Observaciones por Ubicación

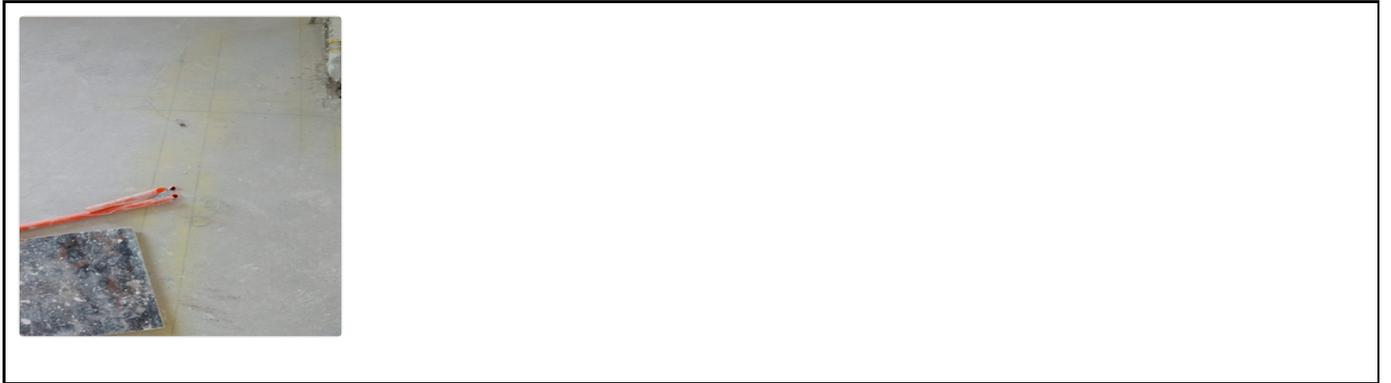
Descripción: En el departamento 410, se observan tuberías eléctricas quebradas.

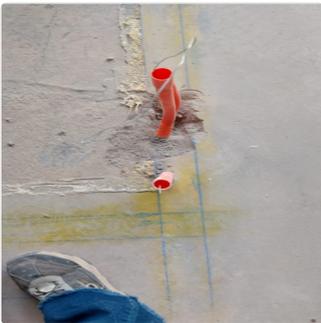
Descripción: Pendiente tapado de rectificado eléctrico en el departamento 313.

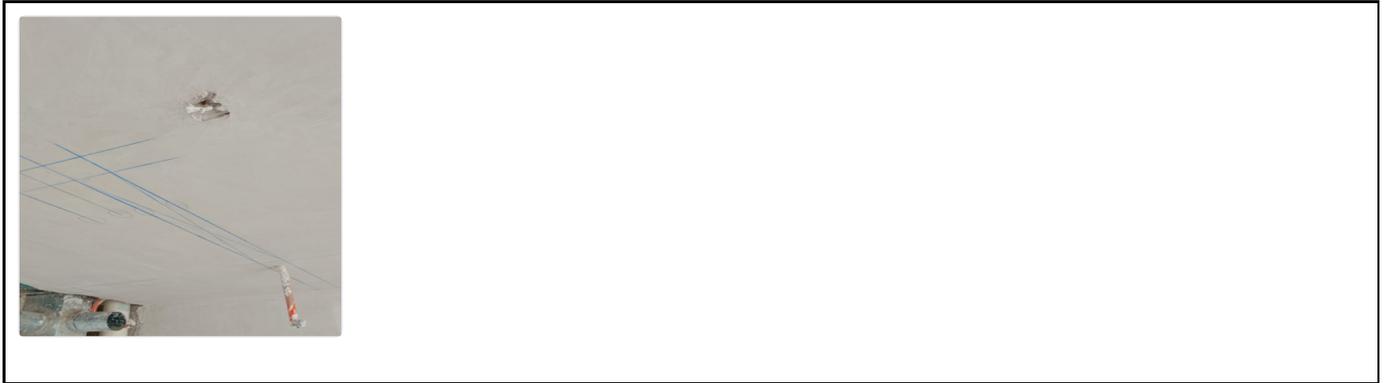
Descripción: Pendiente cuadratura de caja en el departamento 309.

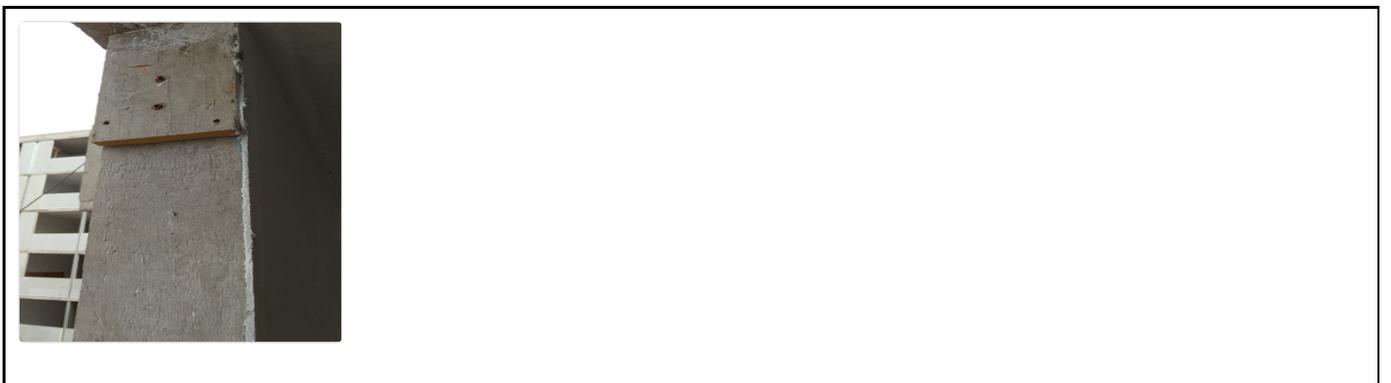
Descripción: Pendiente retiro de trozo de tabla en el departamento 309.

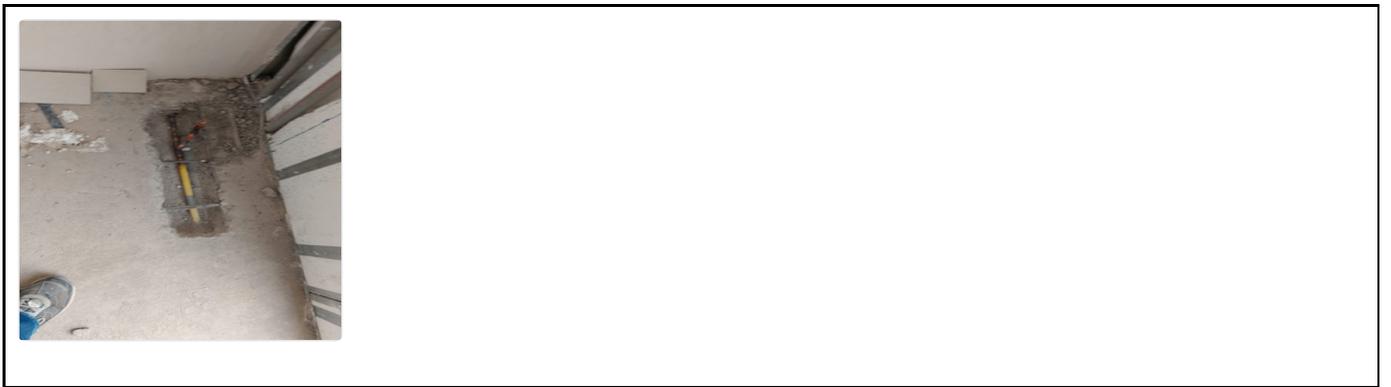
Descripción: En el departamento 305, se observa una instalación de tuberías expuestas en el suelo, lo cual podría requerir una revisión para asegurar que estén correctamente cubiertas y protegidas.

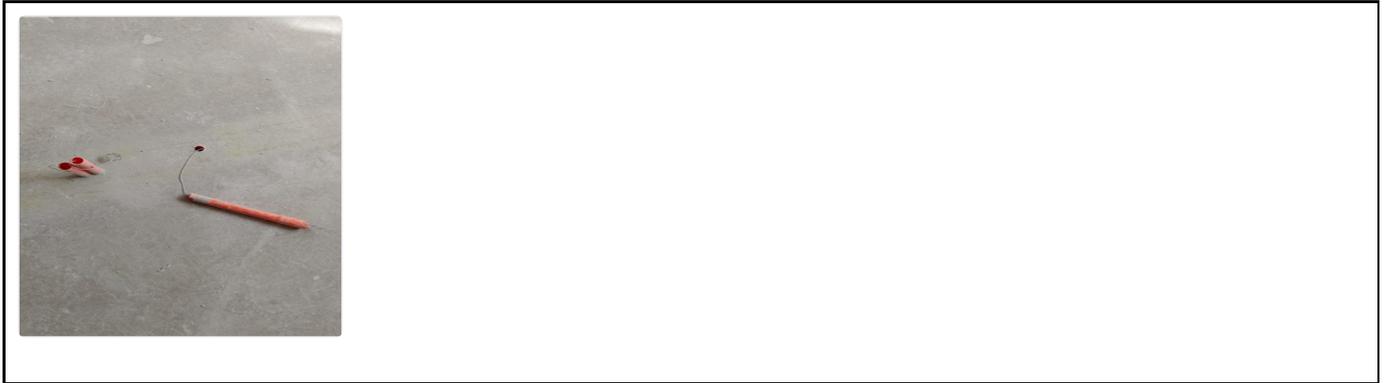
Descripción: Tubería eléctrica quebrada en el departamento 301.
